Agglopolys

► MODIFICATION SIMPLIFIEE N°1 PRINCIPALES EVOLUTIONS

Décembre 2023

CHAI-10 - Logement social (suppression – étude relocalisation)
CHAI-8 - Equipements (suppression - acquisition)
CHAI-7 - Chemin cyclable (suppression - abandon)

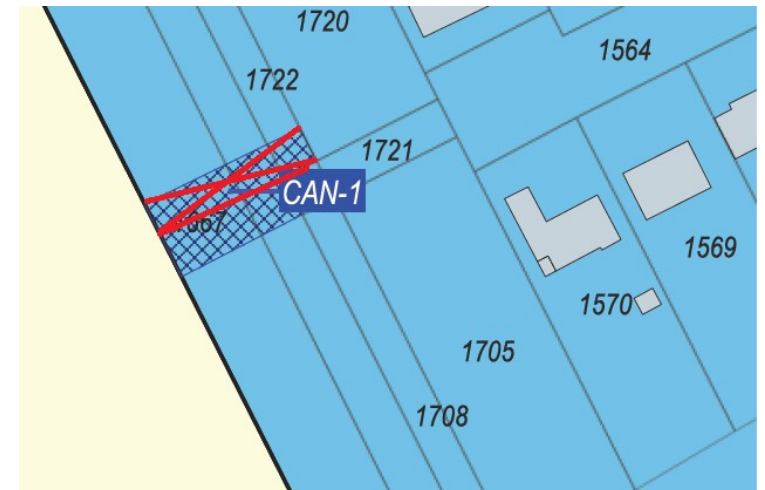
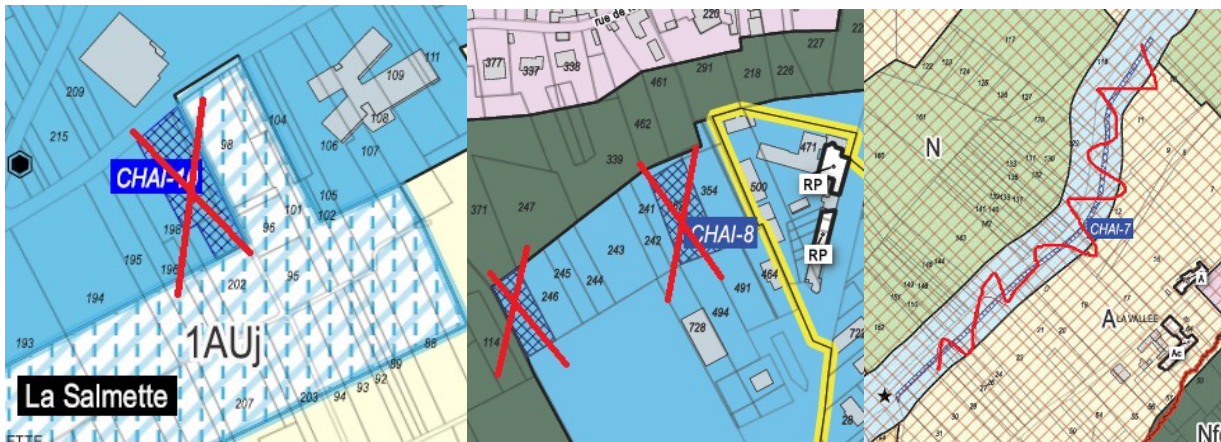
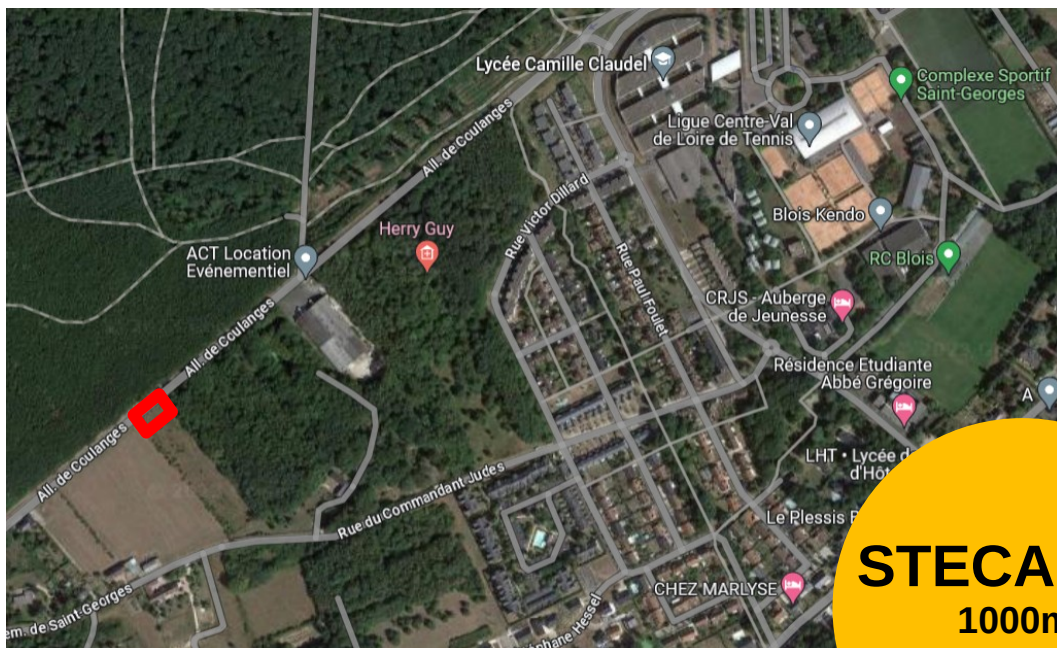
CHEV-4 - Chemin randonnée (réduction - abandon)

CAN-1 - Rue (réduction – mauvais tracé)

STECAL NS
1000m²
parcelle CD41

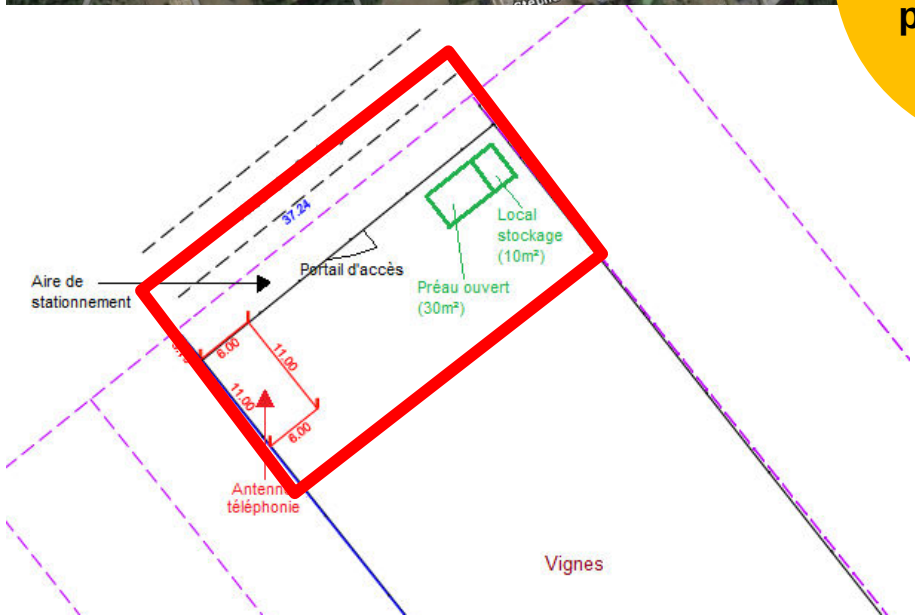
La Ville de Blois a engagé un projet de replantation de vigne, allée de Coulanges, avec l'aide d'un vigneron du Blaisois en 2022.
Projet à but agricole, scientifique, pédagogique, communication, qui nécessite la création d'un local de stockage du matériel et un préau pour l'accueil des scolaires (+ éventuellement des toilettes sèches).

L'ajout d'un STECAL de 1000m² porte de 92,9ha à 93ha la surface de STECAL NS sur Agglopolys // Emprise au sol en NS = 10 %

Ajustements
repérage
patrimoine

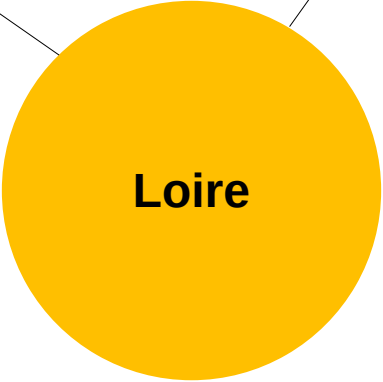
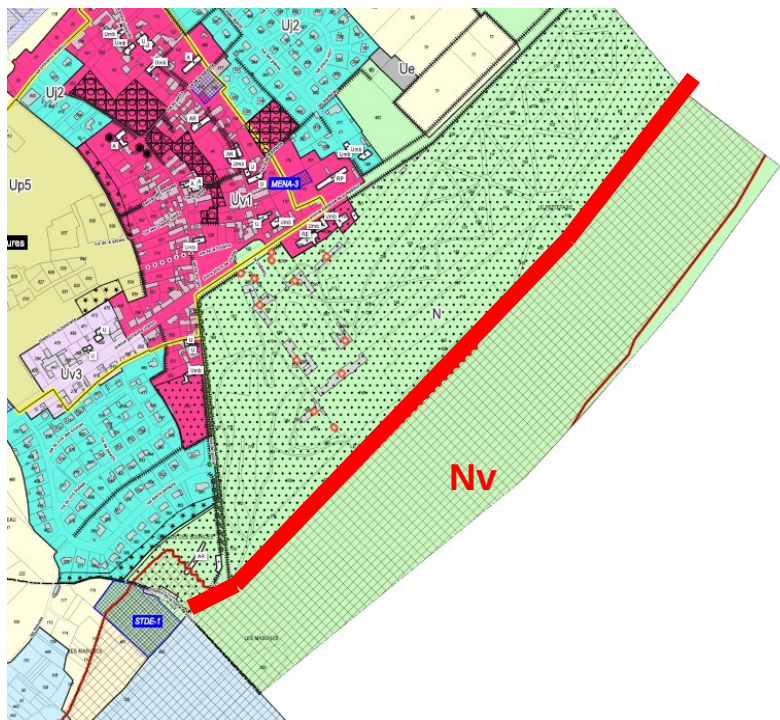
Repérage d'un pigeonnier lié à une bâtisse déjà repérée rue des basses roches

Retrait de 2 préfabriqués campus La Providence

Changements de typologie
Bâtiments reclassés en ferme à cour fermée
Bâtiment reclassé habitat rural

Représentation du risque inondation

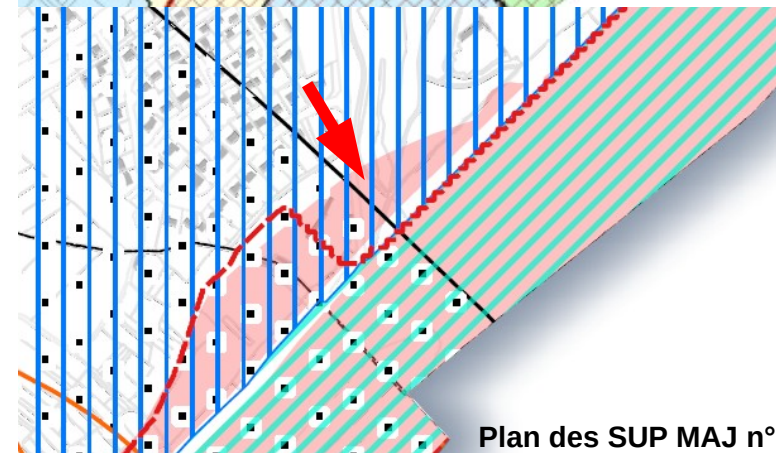
Erreur matérielle déjà constatée sur cartes des SUP et corrigée (MAJ n°1 juillet 2023).

Actuellement sur plans de zonage en Loire amont et aval sont représentés les périmètres de révision, parfois plus larges que ceux des PPRi en vigueur, mais aussi parfois plus "courts".

Intégration sur les cartes de zonage du périmètre le plus large pour "avertir" du risque + possibilité de refus au titre du R111-2 du CU si risque alors que non couvert par PPRi en vigueur.

« Hauteur »

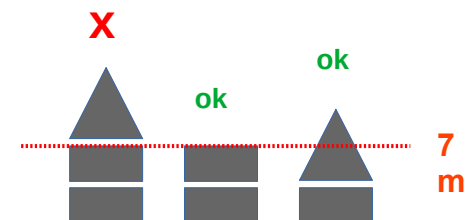
Les indications de gabarit et hauteur en mètre sont cumulatives
(H) inférieure ou égale à 7m (R+1)

+
Lorsque la règle est exprimée selon un recul H/2 (limite séparative), il faut considérer le point le plus haut de la façade, donc le faîtiage de la toiture en cas de mur pignon.

1AUj

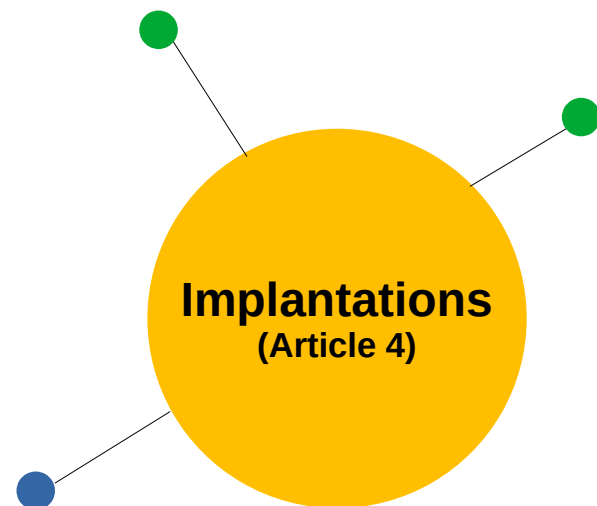
Permettre le grillage toute hauteur en limite sur voie

Stationnement vélo équipements

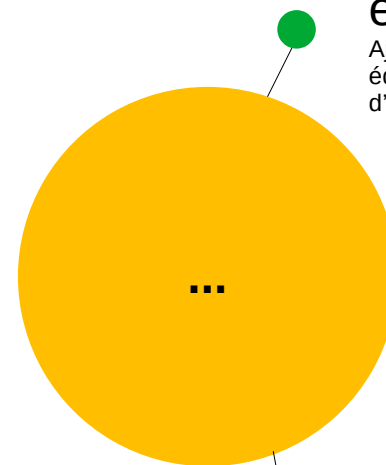
Ajout d'une exception à la règle pour les équipements ne recevant pas de public et/ou peu d'agents/ salariés sur site (Article 7.2)
